第三部 “第四系変状” の実像

第二部で“岩盤劣化膨張説”が完全に架空の作り話であることが分かった。これで惑わされることなく“第四紀変状”の実態と原因の解明に進むことができるだろう。

Fig. 1 “第四系変状” の分類（第4回評価会合配布資料 別添より転載）

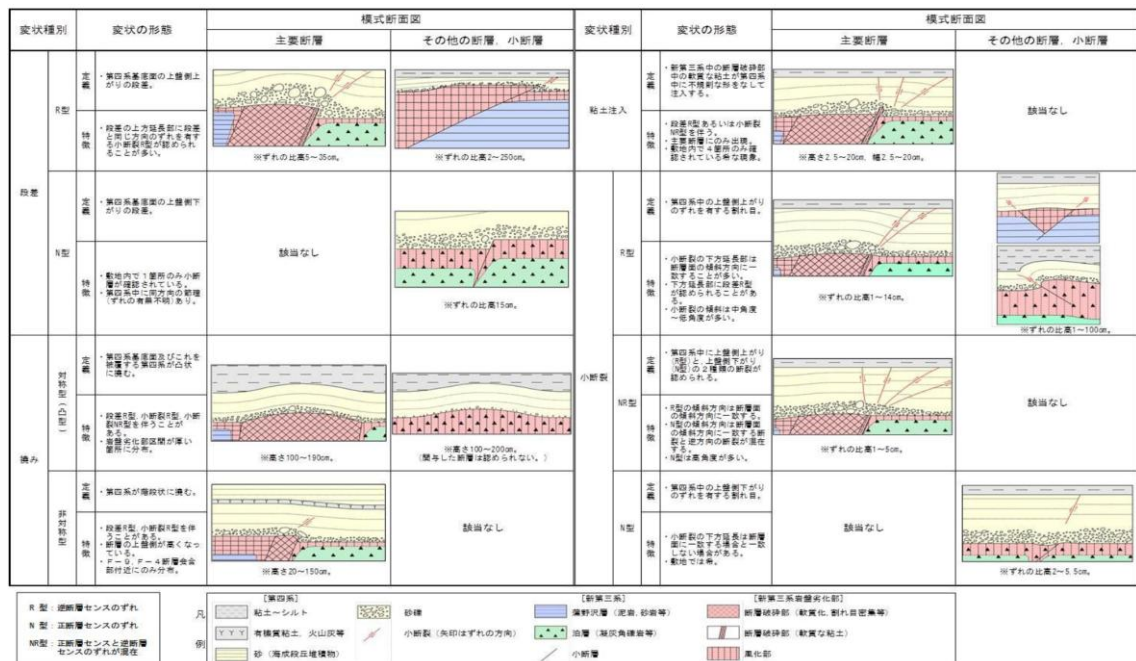
“主要断層”の破砕帯の有無によらず, 背斜状撓みの上方には正断層や裂罅が伴われることが多い. 板が上に撓めば, 中立面より上に引張応力が発生する, これらの正断層や裂罅はこの引張応力によって発生したと思われる. 撓みに逆断層が伴われる場合も同様である. 逆断層の上盤寄りに正断層や裂罅が発達しやすい. このように, “第四系変状”と言っても, とくに複雑でも異様もないし, Fig. 1 ように細かく区分しても煩雑さが増すだけで, さしたるメリットは無い.

Fig. 3 東通原発敷地内で測定された断層の面のステレオネット投影図 (第9回評価会合配布資料「東通・現調 10-2-1-1」から転載)。

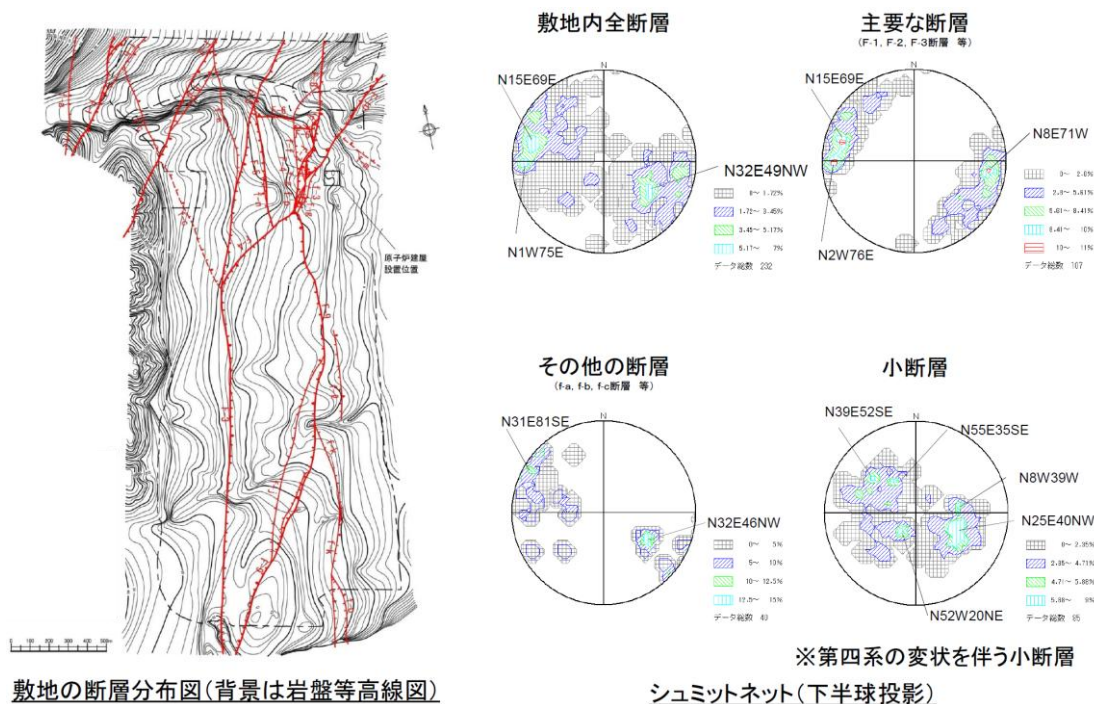
まずは下の Fig. 3 で実態を見よう。形成時期が中新世に遡る“主要な断層” (Fig. 3 赤線) は北北東に卓越し、傾斜はやや急である。図の小断層 (85 本) の全てはより低角の逆断層で、2つのグループが識別できる。一つは圧倒的に卓越するもので、走向が北北東に卓越し、他の一つはずっと劣勢で、西北西に卓越する。

東北電力は、小断層が北北東方向に卓越するのは、トレンチの方向が東西方向に偏っていて、そのバイアスのためだと主張した。彼らによるバイアスの補正法が極めて不十分なので、別途大槻が行った (Fig. 4)。観察された断層が示されている Tr-20'1, Tr-20'4, Tr-28(EW), Tr-28(NS), Tr-29, Tr-30, Tr-31, Tr-32, Tr-33, Tr-34, Tr-2k'のトレンチに関して、トレンチ平面図の方向別有効長のヒストグラムを作成した。ここで言う“有効長”とはある方向 (想定した断層の走向) に直交する直線に投影したトレンチの長さのことである。個々のトレンチについて有効長を 10 度刻みで計測し、全てのトレンチに関しての和を方向別総有効長ローズダイアグラムとして表わしたのが Fig. 4a である。Fig. 4b に示した元々の断層の方向別個数分布 (これも 10 度刻み) をトレンチの総有効長で規格化し、図を見易くするようにこれに 500 を乗じて描いた補正後の方向別断層個数分布が Fig. 4c である。

Fig. 4 a) トレンチの方向有効長分布, b) 断層の元々の走向別個数分布, c) トレンチの有効長で補正した後の断層の走向別頻度分布.

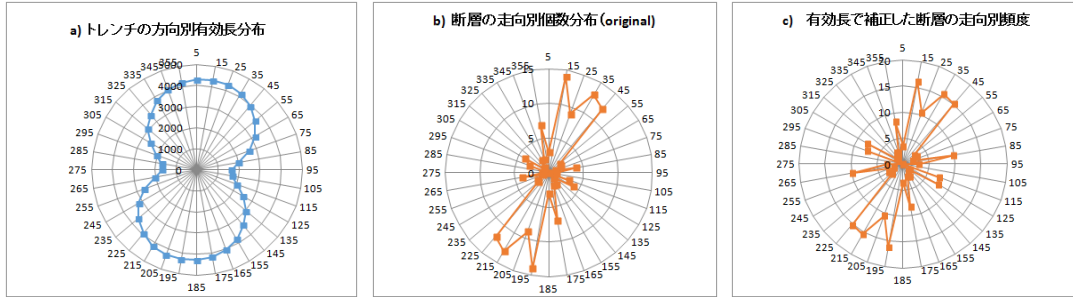
補正後であっても、補正前の卓越方向の特徴が明らかに保たれていて、**方向は決してランダムではないので、小断層がテクトニックなものでないとする東北電力の推論は、自ら**

Fig. 5 小断層集団に応力場多重逆解析法を適用して得られた結果. (東通・現調 10-2-1-1 から転載).

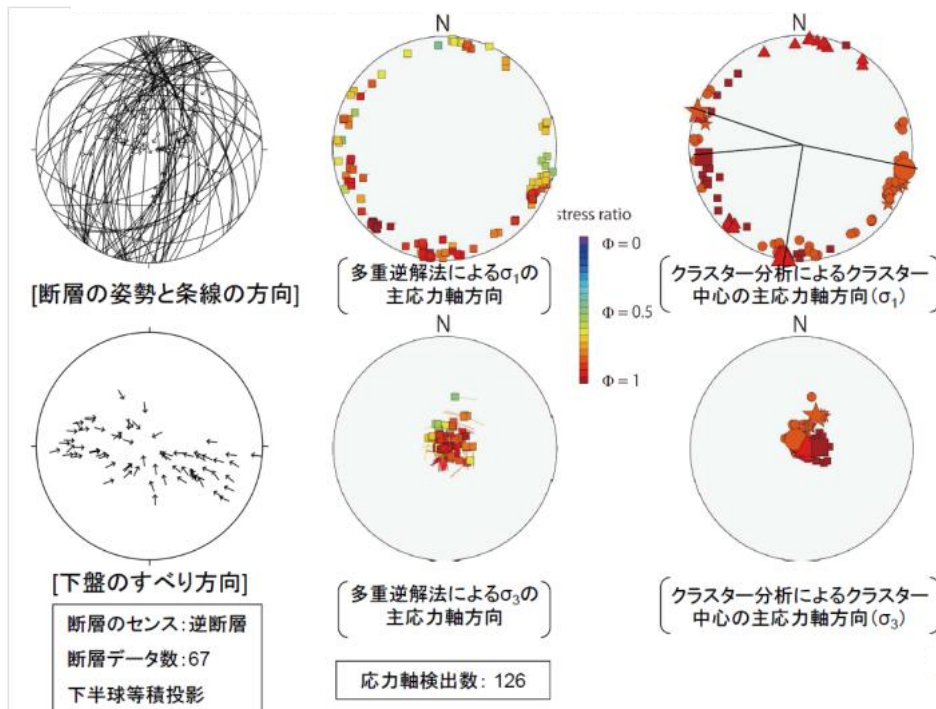
下の Fig. 5 に、多数のトレンチ内で断層面と条線が計測出来た 67 個の小断層（全て逆断層）に応力場多重逆解析法を適用した結果を示す. 4つのクラスターに対応する4種の応力場で 95%のデータを説明できるという. 4種の応力場の中の3つ（大きい☆, ○, □）の σ_1 の方向がほぼ同じなので、1つの応力場にまとめることができる. 大きい△はもう一つの応力場の σ_1 である. このように2つの応力場にまとめてさえ、説明できるのは全データの 91%に達する. 前者には走向が北北東方向で最も卓越する小逆断層群が対応し、後者に対応するのは、走向が WNW 方向でずっと劣勢の小逆断層群である.

12 万年前以降に複数の応力場が存在するようなことは、東北本州弧としては特異だが、これに関しては Ikuta et al. (2012, *JGR*, 117, B11408) による長期的な GPS 観測データ解析結果に答えがある。彼らは 1996, 2000, 2005, および 2008 年の各 1 間の水平変位速度分布を示したが、下北半島付近の水平面内での主歪の変化は、2000 年は西南西方向の圧縮、2008 年は西北西方向の弱い短縮で、定常状態に近い。ところが、1996 年の歪の変化分は、1994 年 12 月の三陸はるか沖地震 (M7.5) の余効すべりと 1996 年 1 月の余震 (M6.9) の影響を受けて中立的、2004 年は 2003 年 9 月の十勝沖地震 (M8.0) の影響で北東方向の伸びとなっている。さらに、3.11 の巨大地震を挟んだ期間では北西方向のわずかな伸びである。このように、**下北半島の地殻歪 (応力) の増分は時とともに変化する。これは下北半島のテクトニックな位置に因るのであって、“体積膨張” などをもち出す必要はないのである。**

Fig. 6 トレンチ Tr-20'-1 に現れた小逆断層 s-19 と周囲の undulation (波曲変形) .

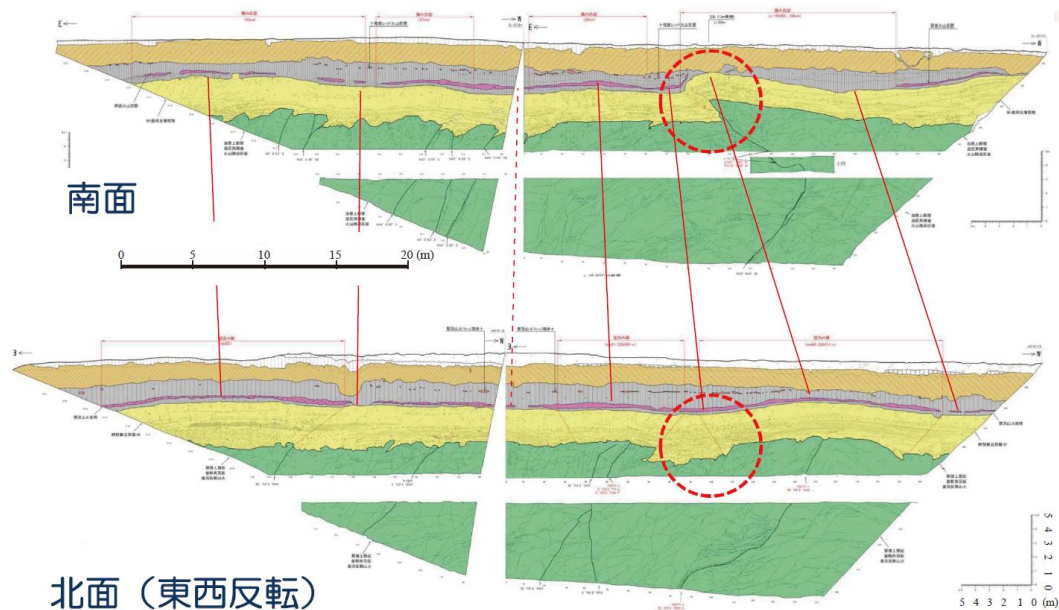
上述したように、敷地内には多数の小逆断層がある。下の Fig. 6 はその代表的なもの s-19 で、トレンチ Tr-20'-1 に現れた。南面での断層をトレースすると、犬走り (図面の白いストライプ) あたりで、共役断層と思われる小断層と遭遇し、先には続かない。さらに、トレンチ南面での変位量は 1.7m なのだが、10m ほど離れた北面では断層が見当たらないというのである。ここで困惑し、「こんな活断層は見たこともないので、活断層ではない」、「岩盤の膨張で出来たと考えるのが合理的」などと判断したようだ。有識者の一部までもが引きずられて同様な主張をしてしまった。これもお笑いだ。以下に、この問題を吟味する。

では、東通原発敷地の劣化岩盤は本当に延性的なのか。再度 Fig. 6 を参照して欲しい。トレンチの南面に現れた s-19 のきれいな小逆断層は、北面では無くなって、緩い背斜に変わっている（同様の典型例は Tr-27 の F-3，Tr-8 の f-c，Tr-32(E-W)の f-k①と②などに見られる）。これらを基準にして第四系を見れば、波長10数mから20m程度で緩くうねっていて、個々の背斜と向斜が南北両壁面に対応していることが分かる。すなわち、北北東方向の軸を持った褶曲である。次に第四系と基盤との境界に注目すれば、基盤岩には小逆断層が発達して境界はノコギリの刃状にギザギザになっている所もあるが、全体として第四系の褶曲と調和的に波打っている。すなわち、基盤岩もマクロには延性変形をしているのである。岩盤中の逆断層がこのような褶曲や撓みと相伴って出現していることは、断層も延性的である証拠である。

Fig. 9 Tr-20'4 トレンチ南面・T-8 (東西反転) のスケッチ (第 9 回評価会合配布資料 参考資料 2-5) .
 マーカー (層理面) の x (水平軸) に関する 2 階微分が負の所で、かつ中立面の外側に裂罅 (開口性割れ目) や正断層が出来やすい。

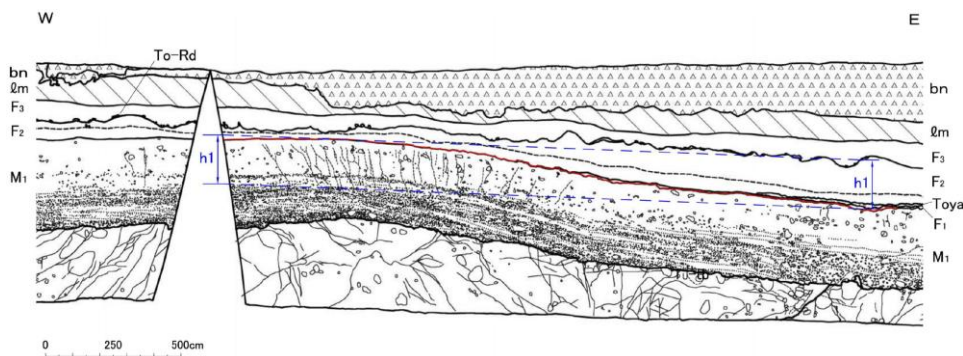
Fig. 9 を参照されたい。基盤岩上面と洞爺火山灰（赤線）は中央から東（右方）に向ってほぼ調和的に撓み下がってる。この撓み下がり埋め合わせているのが主に F2 扇状地堆積物であり、F3 扇状地堆積物の上限はほとんどこの撓みには参加してはず、ほぼ水平である。すなわち、撓みは主に F2 扇状地堆積物の堆積中に発生したのである。

M₁ 面段丘堆積物に注目して図の左から右へと目を移せば、層理が水平から右方に傾きはじめる付近から急立した正断層・裂罅が出現し始め、傾斜が増加している間は存在し続けるが、傾斜が減少し始めると同時に無くなる。これらの正断層・裂罅は M₁ 層の上半部に限って発達していて、下方に向って消滅してしまうので、この項の題名にあるように「断層

ここで弾性板の曲げを考えよう。板の真中に $y = 0$ の座標を設け上方を正とする。横方向に x 座標を設け、右方向を正とする。板を曲げたときに発生する x 方向の法線歪 ϵ_{xx} は $\epsilon_{xx} = -y(d^2w/dx^2)$ である。ただし、 ϵ_{xx} に関しては伸びが正であり、 w は曲げによる y 方向の変位である。上の M_1 層を弾性板と仮定すれば (乱暴な仮定だが・・・), 右側が下方に撓み下がるのだから、 w は負であり、 x の正の方向に向って撓みが増せば d^2w/dx^2 が負になり、 y の正の方向 (M_1 層の上部の方向) に向って ϵ_{xx} が増す (伸び歪が大きくなる)。 $y = 0$ では $\epsilon_{xx} = 0$ であり (中立面), $y < 0$ では $\epsilon_{xx} < 0$ (短縮) である。以上のように、**中立面より上 (M_1 層の上半部) では開口割目 (裂罅) か正断層が出来やすく**, それより下 (M_1 層の下半部) では逆断層が出来やすい。一般に、引っ張り強度は圧縮強度よりずっと小さいので、 M_1 層の上半部に裂罅や正断層は出来るが、 M_1 面段丘堆積物の下半部にはいずれの断層も出来にくい。これが裂罅や正断層の成因とそれらが基盤まで延びない理由である。

標記の問題は以上のように簡単なことであって、数十年も前に解き明かされている。被覆第四系に発達する裂罅や正断層が基盤まで延びないことを理由に、これらが劣化した岩盤の膨張で形成された非テクトニックな断層だなどという主張は、全般的な外れなのである。

Fig. 11 “主要断層”の破砕帯をボーリングで調べた地下での性状。

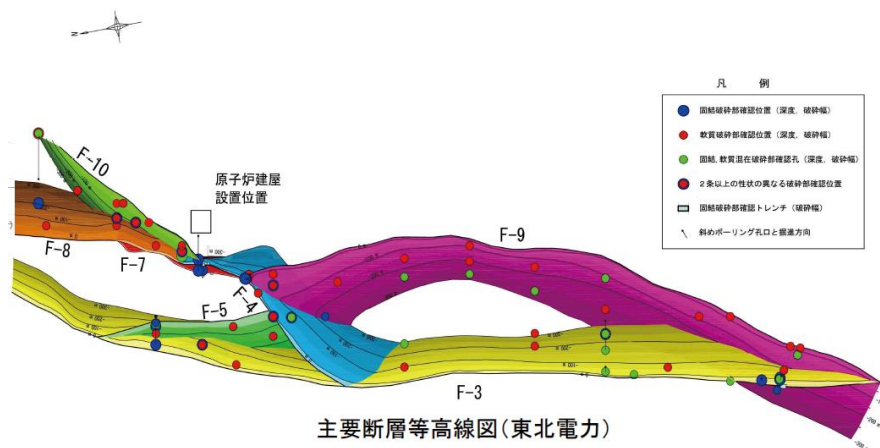
このような調査結果から、固結破碎帯が1ヶ所でもあれば、その断層は heal された後に全く活動しなかったとみなし、全ての断層が第四紀に活動したことはなかったと東北電力は解釈する。これは極端に偏った解釈である。軟質破碎はより新しい断層運動の産物で、固結破碎部は step over などでは破碎され残ったのだという解釈も可能だからだ。

1314m にわずか4本の断層帯が認められにすぎない (例えば, Otsuki et al., 2005, *Island Arcs*, **14**, 12; Otsuki et al., 2009, *Tectonophysics*, **469**, 13). また, 断層すべりはジョグで step over することが稀ではない. したがって, 新期の断層運動が常に古い固結した破碎帯を利用するとは限らないので, ボーリングコア試料に一か所でも固結破碎帯が認められたからといって断層全体が新期に活動しなかったとは言えない.

上に述べたように, 地下と地表の軟質破碎帯と固結・軟質混在型破碎帯は, とともに第四紀に形成されたと考えるのが妥当であり, Fig. 11 から, 新期に活動しなかった断層は, F-7 だけらしいことが分かる.

Fig. 13 主要な断層沿いの第四系変状の鉛直変位量.

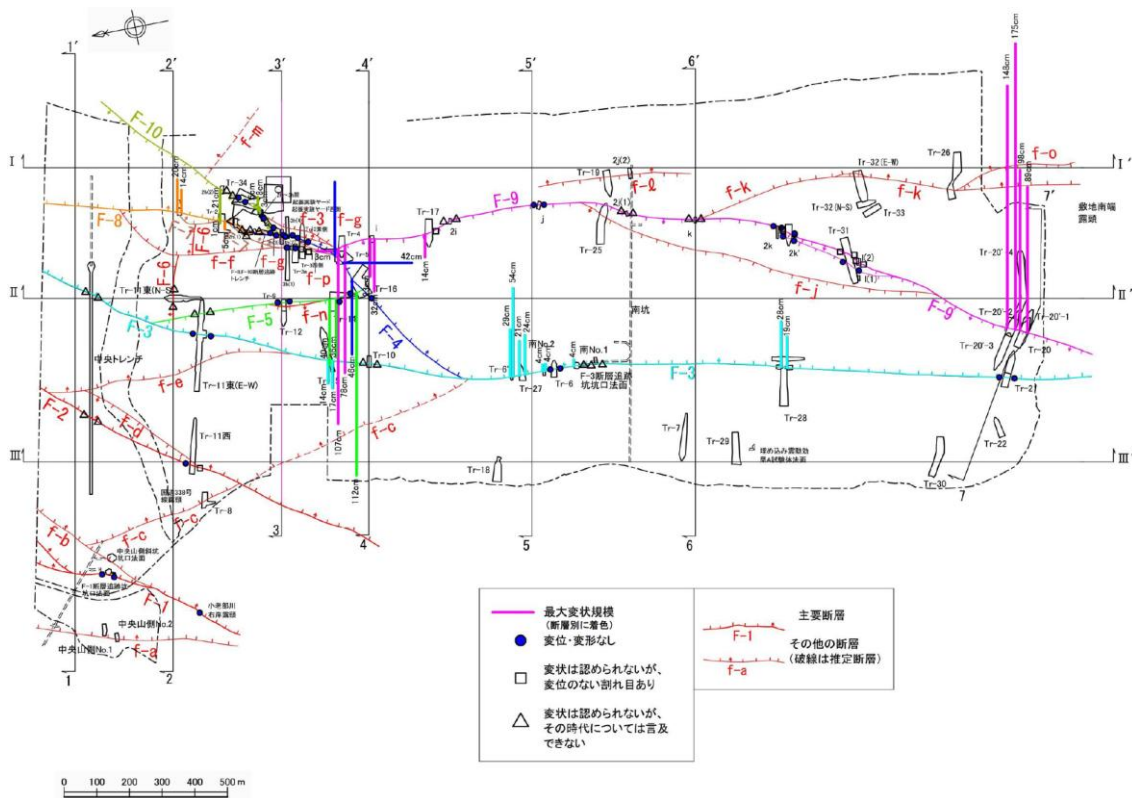
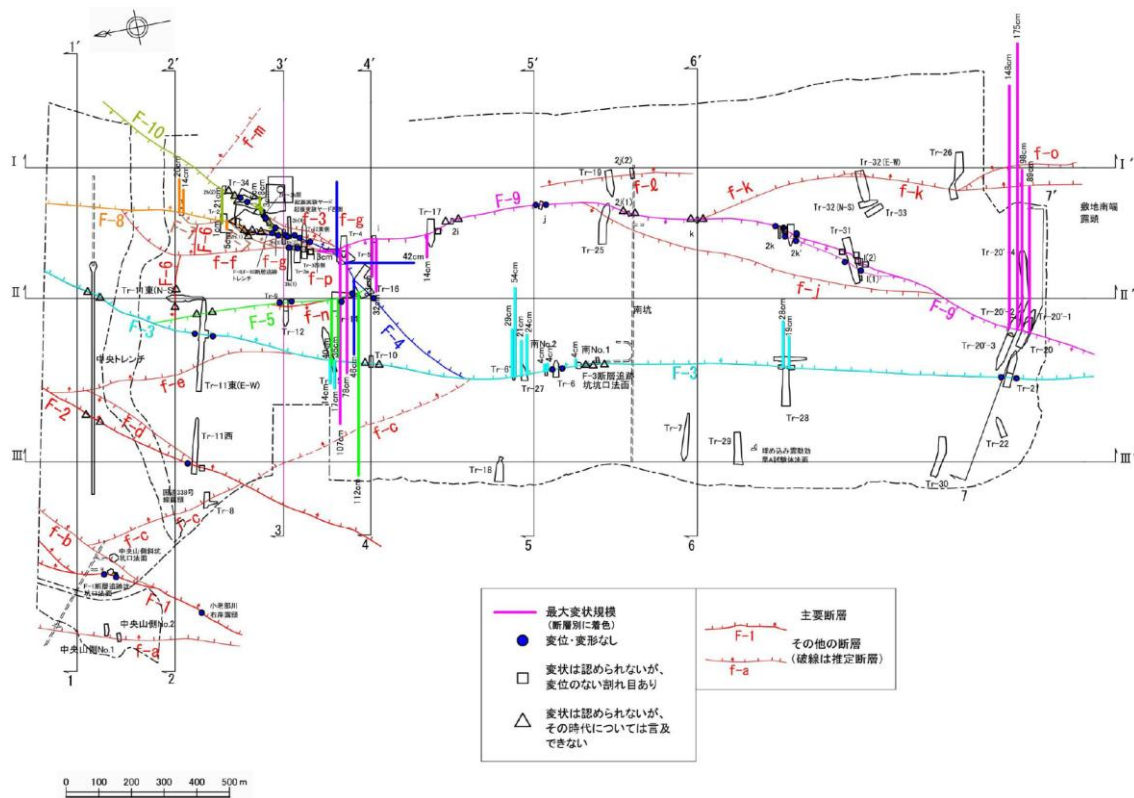
- ・敷地北端の中央トレンチの F-3 には新期活動が無さそうだ.
- ・Tr-11 トレンチも同様だが, F-3 の 10m 西には 32cm W-up の逆断層 s-6 (N3°W42°W) があり, 100~150cm W-up の撓曲が伴われている. このトレンチにはその他にも s-1 逆断層 (N30°E37°W, 35cm W-up), s-2 逆断層 (N22°E75°E, 9cm E-up), s-3 逆断層 (N38°W60°NE, 9cm E-up), s-4 逆断層 (N20°E40°W, 23cm W-up) などが発達している. すなわち, Tr-11 トレンチ付近では“第四系変状”の活動は F-3 断層を使わず, 新たな W-up の撓曲を伴う逆断層が形成された.
- ・Tr-15 トレンチでの F-3 に関しては, 基盤上面に 17~40cm E-up の変位があり, M1'面段丘堆積物中に延びる小逆断層の鉛直変位は 14cm である (この解釈は, Fig. 13 の東北電力の解釈とは異なる).
- ・Tr-10 トレンチでは“第四系変状”は認められない.
- ・Tr-6' トレンチでは F-3 断層の破碎帯直上の F1 扇状地堆積物と c 層 (洞爺火山灰と F3 扇状地堆積物との間の層) が幅 570cm にわたって最大 54cm 上に凸に撓んでいる.
- ・Tr-27 トレンチでの F-3 は 15cm E-up の逆断層で, 破碎帯を覆う M1'面段丘堆積物を上に 21cm 撓ませ, 鉛直変位 4~5cm の小逆断層を伴い, 断層粘土の注入が認められる.
- ・南 No.2 トレンチの F-3 では, 基盤から M1'層中に延びる 4cm E-up の逆断層と裂隙が発

- Tr-6 トレンチでは変状が認められない。
- F-3 断層追跡坑坑口法面では、19cm E-up の逆断層（解釈 Fig. 13 とは異なる）と粘土注入がある。
- 南 No.1 トレンチでは変動が認められない。
- Tr-28 トレンチでの F-3 断層は 40cm E-up の逆断層で（変位量の見積もりが Fig. 13 と異なる）、M₁ 層に小逆断層（~6cm）と裂隙、および上盤側の 28cm の撓みを伴う（Fig. 14）。F-3 断層の 5m 西にも 50cm E-up のより低角な逆断層があって、M₁ 層に小逆断層と裂隙を伴う。
- Tr-21 トレンチには“第四系変状”が認められない。

- ① 北端のTr-4での78~107cm W-up 撓曲主体 → iトレンチでの23~32cm W-upの撓曲 → Tr-17での15cm W-upの逆断層または撓曲と、南に向って約300mの区間で鉛直変位が系統的に減少する。このような変形は、F-3断層のインバージョンと言ってもよい。
- ② 2iトレンチからjトレンチを経て2jトレンチ500m余りの区間は、基盤を直接被覆するのがTo-Rd軽石層より若い地層のためか、F-3に明瞭な“第四系変状”が認められない。
- ⑤ kトレンチから2kトレンチを経て2k'トレンチまでの500mの区間では、基盤を直接覆うのがM₁層であっても明瞭な“第四系変状”が認められない。
- ⑥ Tr-31トレンチとそのすぐ隣のℓ(2)トレンチでも、基盤を直接覆うのがM₁層であっても明瞭な“第四系変状”が認められない。しかし、Tr-31トレンチではF-9断層近傍に30cm W-upの逆断層がある。
- ⑦ Tr-20'2とTr-20'では、破碎帯直上の背斜状撓みと破碎帯東縁のW-upの小逆断層、および5mに達する東側上昇/西側下降の累積的撓曲運動が識別できる。とくに後者はF-9断層の他の観察地点には見られない。

すなわち、F-9 断層の北部 300m 余りの区間での“第四系変状”は明瞭で、鉛直変位が北端部での約 1m から南に向かって減少する W-up の“インバージョン”的な活断層運動である。その南では F-3 断層自体の“第四系変状”は無いか不明瞭である。ただし、Tr-20'-2 トレンチの“第四系変状”は飛びぬけて大きく明瞭であり、次の項でこれを吟味する。

Fig. 14 Tr-28 トレンチの F-3 断層. 第 6 回評価会合配布資料 東通・現調 7-2 から転載.

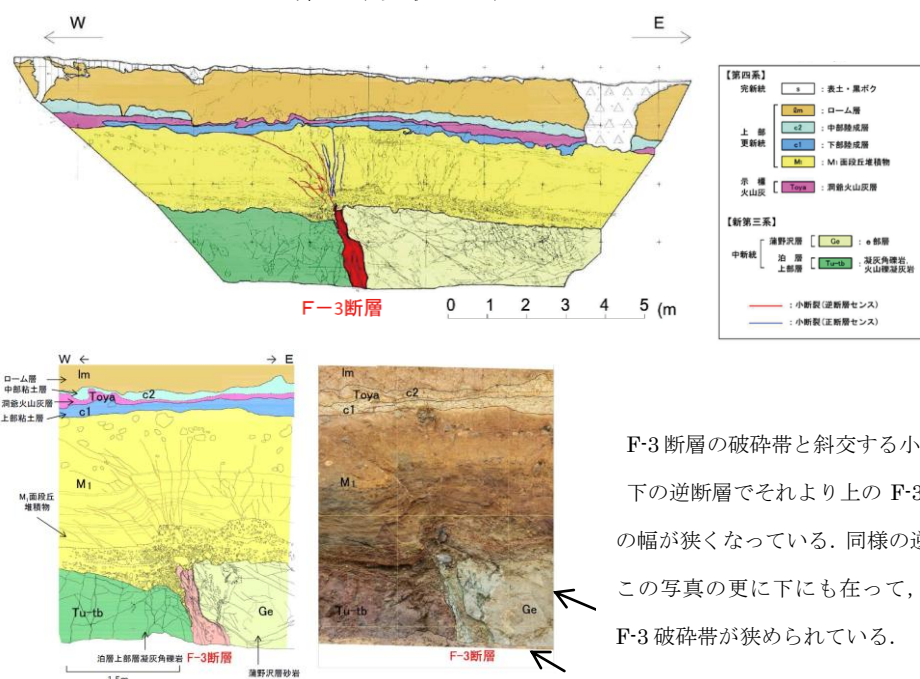
有識者会合は、F-3 断層の Fig. 14 のような構造が“花卉構造”に似ているので横ずれ断層の可能性が強い旨、主張した。東北電力は Tr-28 トレンチで水平掘削を行った。その結果、Fig. 15 のようにリーデルシア様の右雁行配列する割目パターンが確認されたので、左横ずれ成分が含まれているようである。しかし、破断した礫の食い違い、断層条線のレイク等から、縦ずれ成分が主体であることが明確になった。

Fig. 14 に示されている F-3 の断層面に沿って M_1 面段丘堆積物中の礫が深さ 50cm ほど落ち込んでいる現象も注目された (Fig. 16). この“落ち込み礫”の成因に関して, 有識者の一部は断層運動でもみ込まれた可能性を指摘し, 東北電力は断層面に沿って浸食された深い溝に地表から落ち込んだと主張した. しかし, 未だ決着を見ていない. F-3 の破碎帯 (Fig. 14 の左図で肉色に塗色された部分) は軟質で, 図から分かるようにオーバーハングして傾斜 62 度である. M_1 層は礫質な海岸の堆積物だが, 断層粘土が剥がれ落ちずに, 破碎帯に沿って深く溝状に浸食できるであろうか.

Fig. 15 Tr-28 トレンチ水平掘削における F-3 断層の水平面スケッチ.

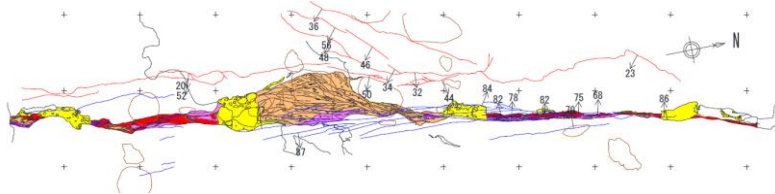
形はメカニズムのヒントにはなるが、証明にはならないことを示すよい例である。同様に、被覆層中のリーデルシア様の雁行配列は、断層の鉛直変位が走向方向に勾配を持つ場合にも現れる。電中研はスケールモデル実験から Fig. 14 や Fig. 15 のような構造を再現して、メカニズムに迫ろうとしたが、相似率を満足しないスケールモデル実験の実証性の評価には注意を要する。

Fig. 18 上の図；トレンチ Tr-20'・3~20'・2~20'・4 のスケッチ (第 9 回評価会合配布資料 東通・10-2-2)。横方向を著しく短縮している事に注意。下の図：上の図の一部 (Tr-20'2 トレンチ) を拡大した図 (第 11 回評価会合 東通・現調 12-2-1)。水平の白のストライプは犬走り。

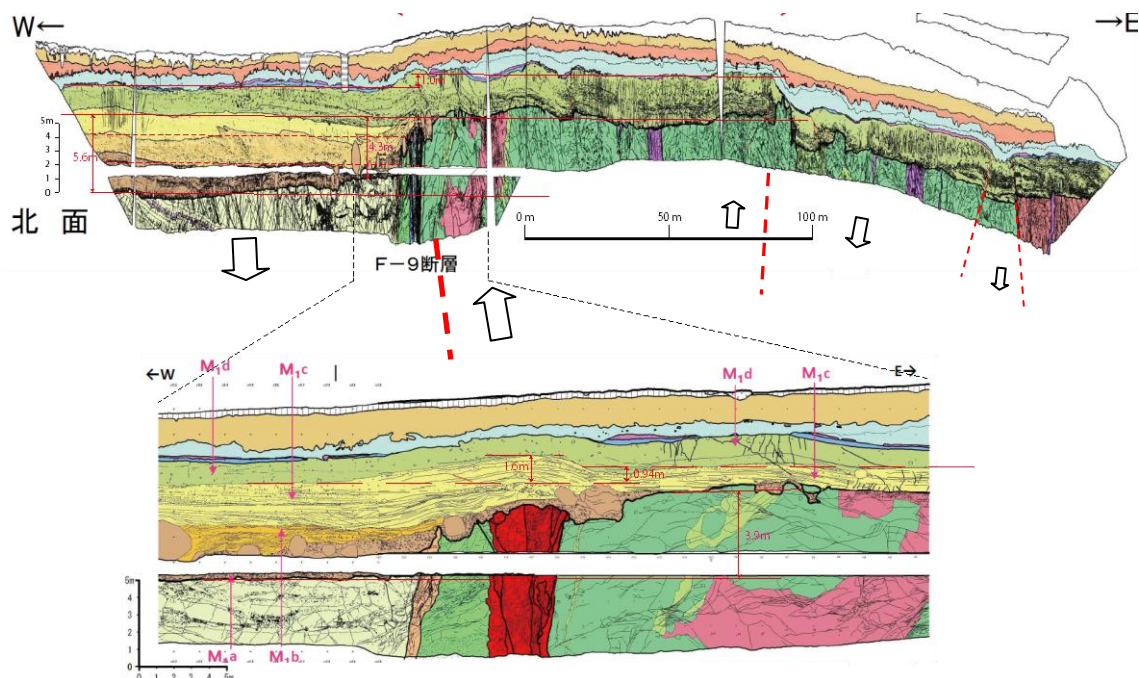
F-9 断層の東側の地形的・地質構造的な高まりの成因に関しては、東北電力と有識者会合との間で主要な議題の一つになった。詳細な吟味は後にして、実態を理解することから始める。Fig. 18 の下の図を参照されたい。F-9 断層の破碎帯 (赤く塗色) の左 (西) 側の基盤 (蒲野沢層) 上面は右 (東) 側の泊層のそれより 3.9m 低い。しかし、変位はシャープな断層面で生じているわけではなく、15m ほどの区間で漸移している。漸移的とは言っても少し複雑で、破碎帯の直上では基盤上限と第四系が 1.6m ほど上に凸に撓んでいる。このことから、何らかの原因で西下がりの撓曲が起こり、断層破碎帯に限定された上昇運動が伴われているということである。

この現象をよりマクロに眺めたのが Fig. 18 の上の図である。縦横比が約 5:1 となっている事に注意。中央で高まっている基盤上面がわずかに東に傾いていて、これを直線で近似して断層変位を測る基準線とする。F-9 の西側の基盤上面が東に向かって高くなることを変形によるものとみなせば、F-9 両側の基盤上面食い違いは 5.6m となる。これは食い違いの上限値を与える。これに対して第四系の M1d 層上限の食い違いは約 1m である。したがって、

以下にもう少し詳細に見る。M_{1a}層は礫層だが、F-9断層を越えて東側の基盤を覆っている（Fig. 18の下図）。Tr-20'2の北140mで行われた東西方向の群列ボーリング2φ80によれば、M_{1a}層は基盤の食い違い境界を越えて東側に50m以上も広がっている（敷地内断層の活動性等の評価に係る追加地質調査報告書、添付資料3、平成26年1月17日）。このことは、M_{1a}層堆積時には東西両側での地表の高低差は無かったことを示唆する。東北電力は、M_{1b}からM_{1d}層の境界を理由を明示せぬまま3度も変えたので、どれが適切かを吟味できない。しかし、Fig. 18のM_{1b}層とM_{1c}の下半部は東側の高まりに向かってアバットして堆積し、しかもその後に西側が撓み下がる変形を受けているので、堆積時に西側が沈降し、その後も沈降したことは明らかである。この間に総変位（上限値5.6m）の主要部分が生じた。M_{1c}層の上限もM_{1d}層の上限も食い違い量は1m程度と変わらないので、M_{1d}層堆積中には食い違いの増加が一時停止し、その後に1mだけ増加した。したがって、食い違いがF-9断層の東西両側の累積な昇降運動によることは明らかである。東北電力は先ず西側に浸食性の“溝状凹地”（チャンネル）在りきで、そこを堆積物が埋積するというだけだと主張するが、それでは上に述べた現象を説明しきれない。

F-9断層破碎帯直上の上に凸の撓みは、「1. “第四系変状”とは何？」の項で説明した機構による。すなわち軟質な破碎物質が上昇したため、上昇の原因が断層粘土の吸水膨潤でも断層面に垂直な圧縮力による絞り出しでも良い。撓曲の西翼の傾斜が東翼より緩やかで長く、非対称な凸になっているのは、西傾斜のF-9断層破碎帯の東縁に小さな逆断層を伴っているからである。

Fig. 19 F-9 断層東側の地形・地質の高まりの西側境界. 赤い破線はトレンチとボーリングデータから推定したもの. 原図は第 9 回評価会合配布資料 東通・現調 10-2-2, p.13 から.
黒丸はボーリングの位置, 青紫の線は群列ボーリングの並び.

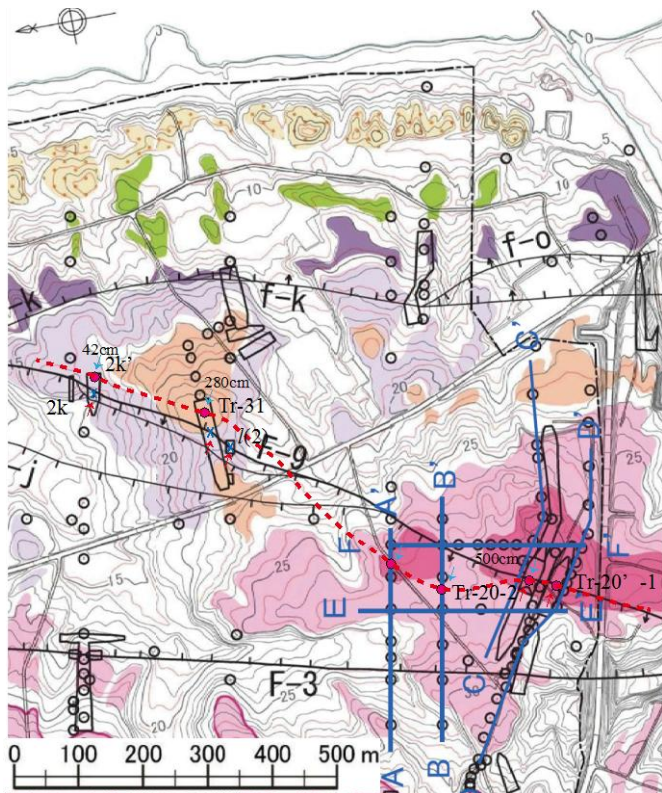
この境界を群列ボーリング B-B'線と A-A'線上で探すと, そのような境界は確かに北に延びていて, それらの位置を赤い○で示してある. このことは大槻からのコメント (その 4) がすでに指摘している. 後になって, 東北電力は同じデータを用いてこれらの位置を“溝状凹地”の東縁とした (第 11 回評価会合配布資料 東通・現調 12-2-1). この境界はさらに北にはどのように延びるのか, 散点的にボーリングはされているようだが, 東北電力もさらに北への延長を描いていない. レーダー探査断面 (第 11 回評価会合配布資料 参考資料 6-1&2) ではよく見えていない.

Fig. 20 Tr-31 トレンチ東半分の南面スケッチ. 第 7 回評価会合配布資料 東通・現調 8-1 から転載.

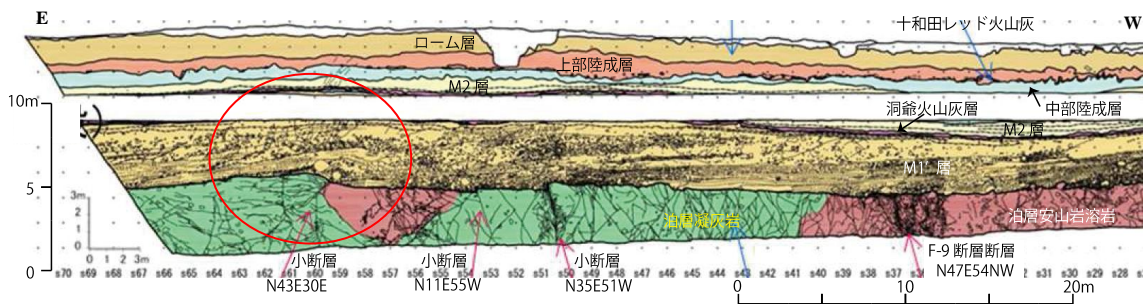
Tr-31 の東半分を Fig. 20 に示す. F-9 断層とされているものが動いている様子はない. その付近は最も下降していて, 向斜状撓曲の底の部分である. 背斜状撓曲はその 40m 東にあって, 南北から北東方向の共役小逆断層が多数ある (記載されているものだけで 6 本). トレンチ北面には背斜状撓曲の頂部に 40cm E-up の逆断層がある. 向斜状撓曲の底から 40m 西にも背斜状撓曲がある (Fig. 20 の範囲の外). これら東西の両背斜頂部を結んだ線

を変位基準とすれば(この勾配は水平線と *foreset bedding* の層理面の傾斜とのほぼ中間), 基盤上面の両振幅は 2.3m である. この長波長 (約 40m) の褶曲にはローム層まで参加して、同様の変位基準を採用すれば, ローム層の下限の両振幅は 1.3m となる. したがって, 褶曲運動は累積的で, ローム層堆積以降も続いている. 東側の背斜に多くの逆断層が伴われていることをも考慮すると, Tr-20'-2 での F-9 の東側の隆起域は, Tr-31 の東の背斜に続く可能性がある.

Fig. 21 トレンチ 2k' の南壁のスケッチ (第 7 回評価会合配布資料 パネル 3 から転載)

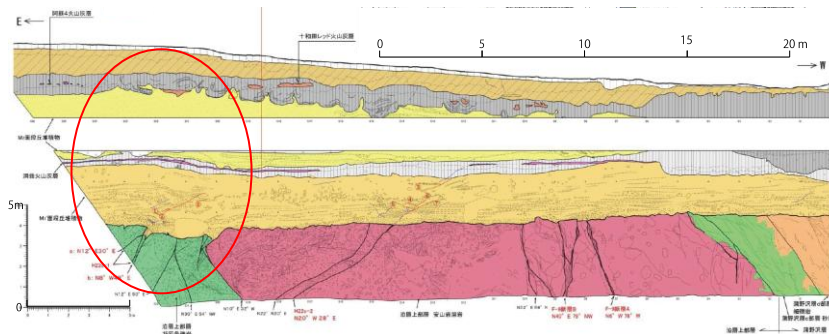
トレンチ 2k' の南壁のスケッチを Fig. 21 に示す. トレンチの東端には鉛直変位 31cm E-up の小逆断層 (N8°W48°E) があり, 第四系は撓曲となっている. M₁'層上限で測った撓曲による鉛直変位は 50~60cm である. 地形高度も撓曲構造と調和的で, 東側が高い. この撓曲は Tr-31 トレンチ東端の背斜に連続する可能性が高い.

活断層であることを嫌う東北電力は, F-9 断層の西側を溝状凹地 (チャンネル) にしようとし, 有識者の一部は F-9 断層とその東側の地形・地質の高まりとの関係の理解に手間取った. しかし, 上の検討を通じて, F-9 断層ではなく, Tr-20'-2 (鉛直変位 5m) → Fig. 19 の群列ボーリン上の 2 つの赤○ → Tr-31 東端の背斜 (鉛直変位 2.3m) → トレンチ 2k' 東端の撓曲 (0.5~0.6m) と系統的に変化する長さ 800m を越える活構造境界が新たに見えてきた. この境界は有識者会合の熊木委員が指摘した地形的リニアメントにも一致する. ただし, この境界は地表では顕著な断層ではなく, 撓曲を主体とするものである.
